<b>Title - Sujet</b> Remplacement de la Toiture	
<b>Solicitation No. - N° de l'invitation</b> EP076-150970/A	<b>Amendment No. - N° modif.</b> 001
<b>Client Reference No. - N° de référence du client</b> 20150970	<b>Date</b> 2014-10-23
<b>GETS Reference No. - N° de référence de SEAG</b> PW-\$\$\$FG-353-65832	
<b>File No. - N° de dossier</b> fg353.EP076-150970	<b>CCC No./N° CCC - FMS No./N° VME</b>
<b>Solicitation Closes - L'invitation prend fin</b> <b>at - à 02:00 PM</b> <b>on - le 2014-10-28</b>	<b>Time Zone</b> Fuseau horaire Eastern Daylight Saving Time EDT
<b>F.O.B. - F.A.B.</b> <b>Plant-Usine:</b> <input type="checkbox"/> <b>Destination:</b> <input checked="" type="checkbox"/> <b>Other-Autre:</b> <input type="checkbox"/>	
<b>Address Enquiries to: - Adresser toutes questions à:</b> Searchwell, Suzette	<b>Buyer Id - Id de l'acheteur</b> fg353
<b>Telephone No. - N° de téléphone</b> (819) 956-6645 ( )	<b>FAX No. - N° de FAX</b> (819) 956-8335

Cette modification est émise pour incorporer l'Addenda No.001 ci-joint aux documents d'invitation.

## **ADDENDA NO. 001**

# projet REMPLACEMENT DE TOITURE ÉDIFICE M23 CAMPUS CNR

# SK-A200.1

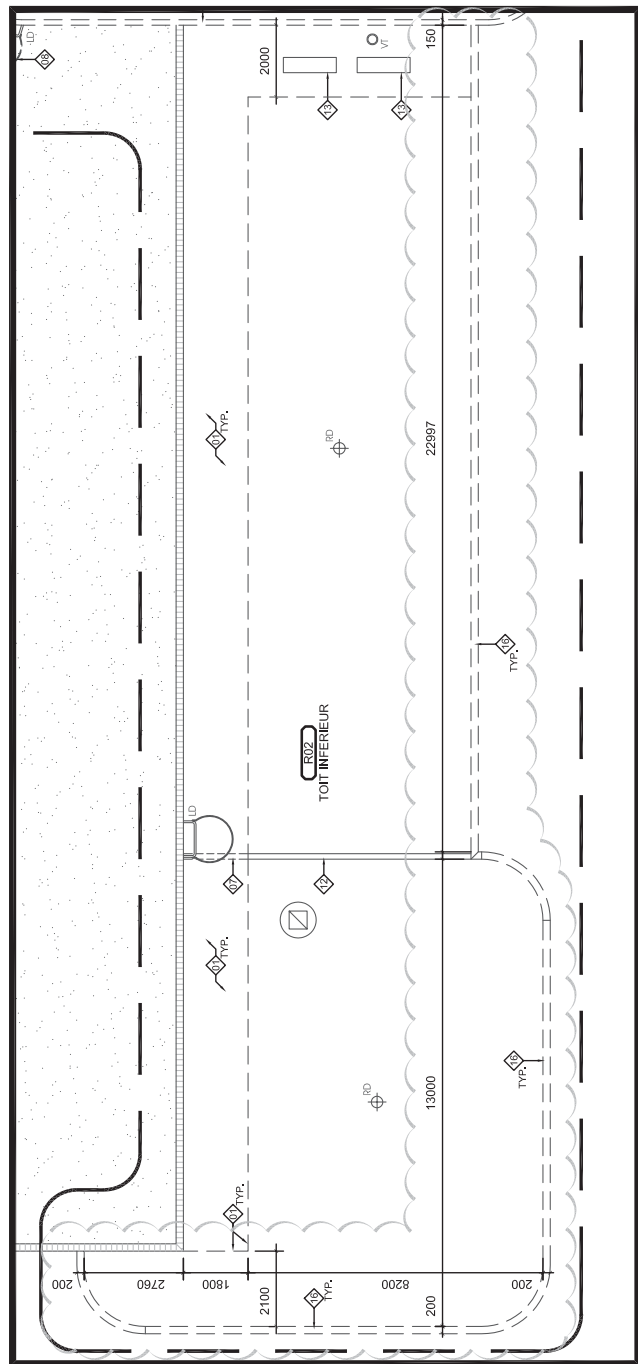
- .1 DESSIN A200 –PLAN DE TOITURE EXISTANT/DÉMOLITION
  - .1 **Addition aux travaux sur le Toit Inférieur R02 comme suit :**
    - .1 Enlever le solin sur le parapet existant, reportez-vous au croquis joint SK-A200.1.
- .2 DESSIN A210 – NOUVELLE CONSTRUCTION PLAN DE TOITURE
  - .1 **Addition aux travaux sur le Toit Inférieur R02 comme suit :**
    - .1 Fournir une nouvelle couche de feuillard de couronnement sur la toiture existante, reportez-vous au croquis joint SK-A210.1.
    - .2 Remplacer le solin sur le parapet existant, reportez-vous à croquis ci-joint SK-A210.1.

| 16 | ENLEVER LE SOLIN EXISTANT. LE PARAPET RESTE EN PLACE.   |

**DESSIN SUPPLÉMENTAIRE**  
**TOIT INFÉRIEUR**  
**NOUVEAU SOLIN**

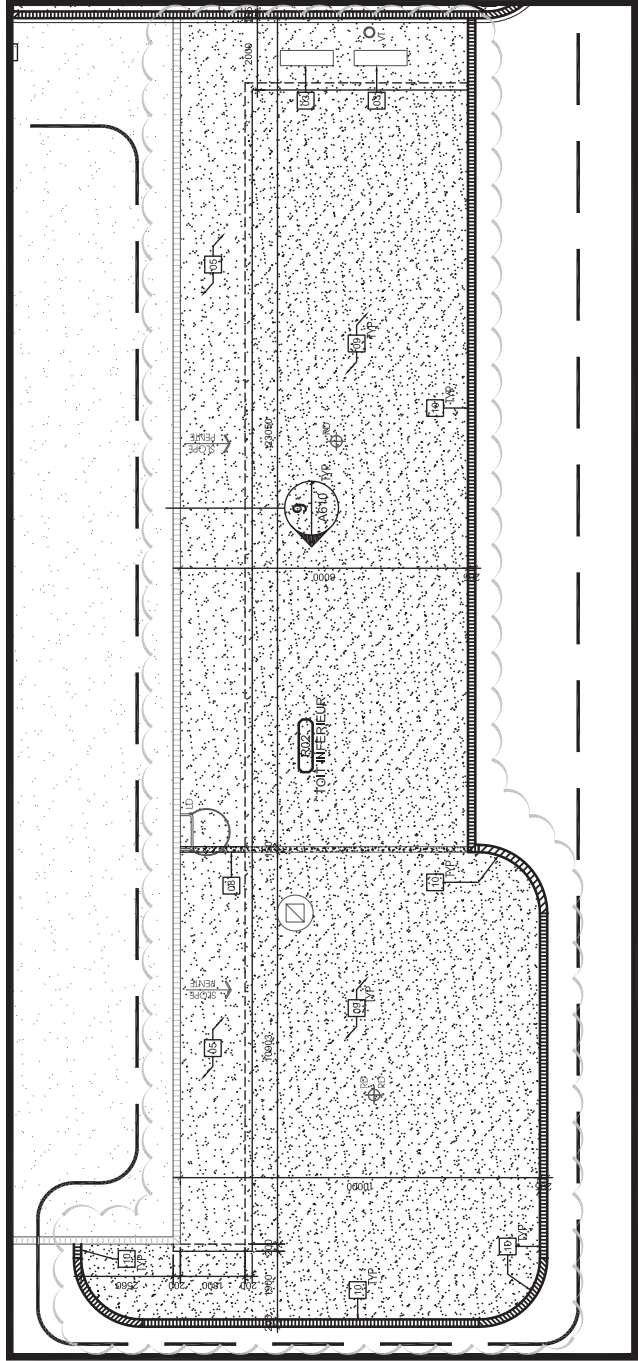
- 03 ÉLÉMENT DE MÉCANIQUE, DEVANT ÊTRE REMONTÉ PAR D'AUTRES TIÈRES. PRÉVOIR DES DORMANTS. SE REPORTER AUX DÉTAILS. TRAVAUX, DEVANT FAIRE L'OBJET D'UNE COORDINATION AVEC LE PLAN DE MISE EN PHASES AINSI QU'AVEC LE PROPRIÉTAIRE.
- 05 PRÉVOIR UN NOUVEL ENSEMBLE DE TOITURE « R1 », JUSQU'ÀUX DELIMITATIONS PRÉSENTÉES. À CHEVAUCHER ET À IMPERMÉABILISER À L'EMPLACEMENT DE LA MEMBRANE EXISTANTE ET CE, DANS UNE DISTANCE D'AU MOINS 400 MM. RÉTABLIR LA BORDURE DE TOIT EXISTANTE, SE REPORTER AU DÉTAIL SIMILAIRE 5/A610.
- 09 PRÉVOIR UN FEUILLARD DE COURONNEMENT AU BITUME MODIFIÉ, PAR DESSUS LA MEMBRANE DE TOITURE EXISTANTE AU TRAVERS LE TOIT INFÉRIEUR R02. INSTALLER LE FEUILLARD DE COURONNEMENT UNE FOIS QUE LES RÉPARATIONS LE LONG DU MUR SOIT COMPLÉTÉES.
- 10 PRÉVOIR UN NOUVEAUX CONTRE-SOLIN PRÉ-FINIS AU-DESSUS DU PARAPET EXISTANT, ATTACHÉ ET SOUILLÉ.
